ORD. N° : 2821
ANT. : OFICIO N° R.AN-0000000079/2024,
SOLICITUD DE PRONUNCIAMIENTO IMIV
INTERMEDIO, PROYECTO EDIFICIO
ANGAMOS, ANTOFAGASTA.
MAT. : PRONUNCIAMIENTO IMIV INTERMEDIO,
PROYECTO 02349751-1 EDIFICIO
ANGAMOS, COMUNA Y REGIÓN DE
ANTOFAGASTA.
ADJ. : No hay

En relación al Informe de Mitigación de Impacto Vial (IMIV), versión 1, noviembre 2024, correspondiente al proyecto 02349751-1 "Edificio Angamos", emplazado en Av. Angamos, entre Av. Cerro Paranal y Calle Local, comuna de Antofagasta; comento a usted que profesionales del Departamento Técnico de la Unidad de Diseños Urbanos de SERVIU Región de Antofagasta, han procedido a la revisión de los antecedentes presentados encontrando las siguientes observaciones y sugerencias:

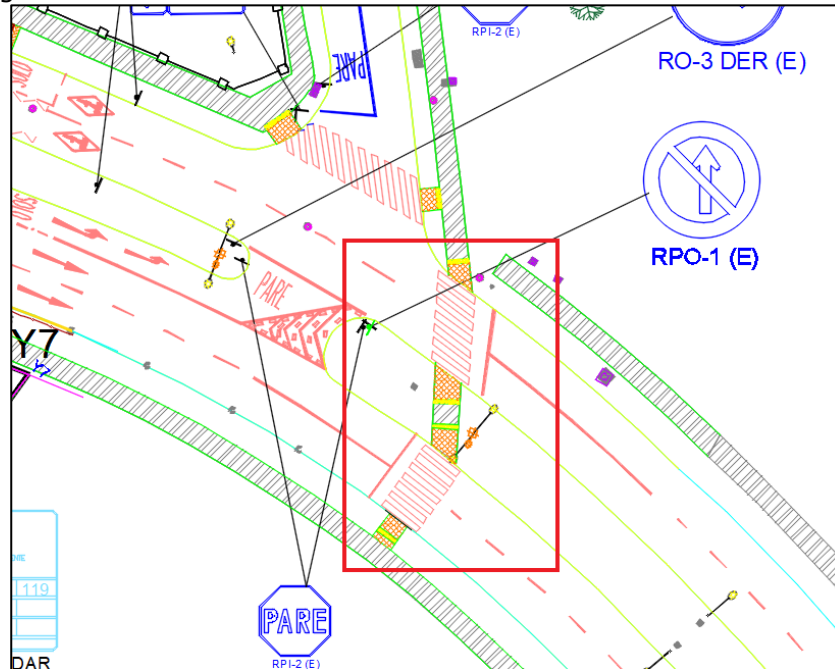
5. Eliminar cruce peatonal proyectado señalado en la siguiente imagen:

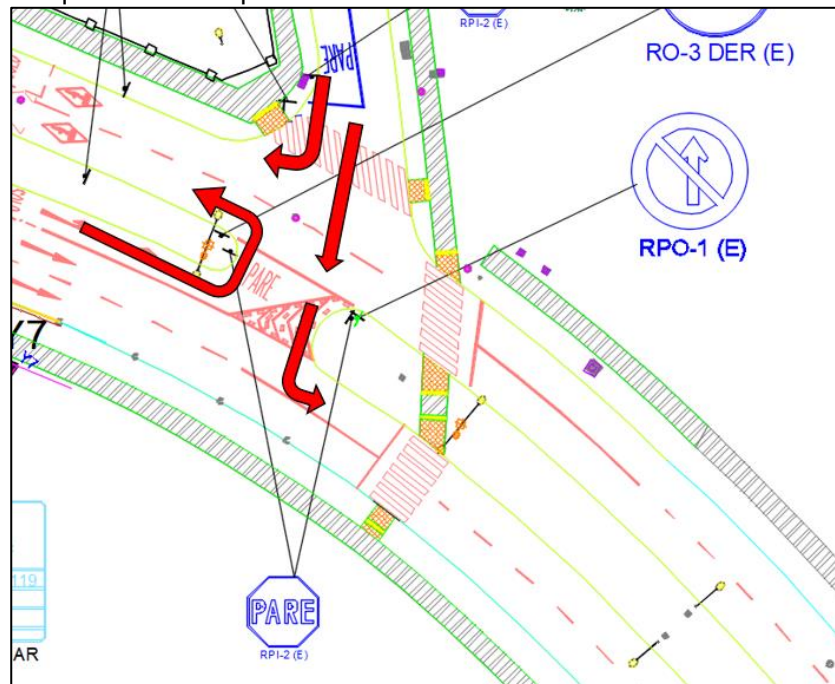
6. Replicar las medidas de señalización que consideraba el cruce que se indicó eliminar (Observación N°5) incorporándolas al cruce peatonal proyectado en el encuentro de Calle Local con Angamos. Considerar además el cruce a nivel de calzada.

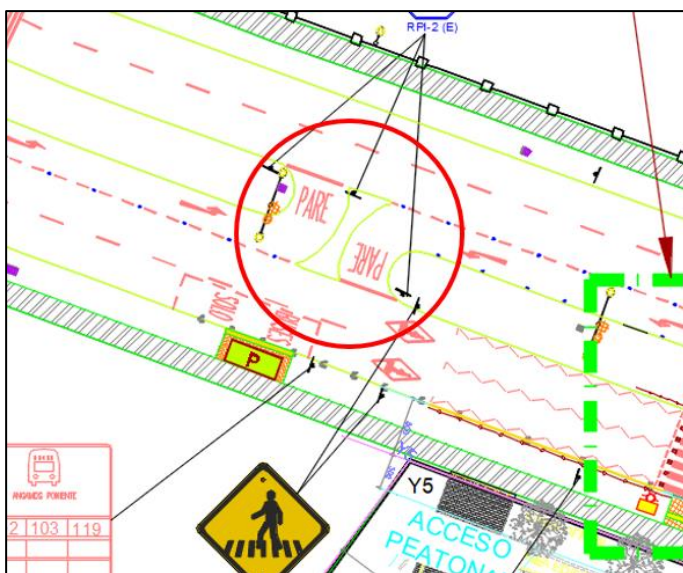
7. Modificar retorno existente de Avenida Angamos tal que permita el retorno al norte de los vehículos que salgan del edificio Angamos y que además permita el viraje a la izquierda de los vehículos que transiten por la Calle Local.
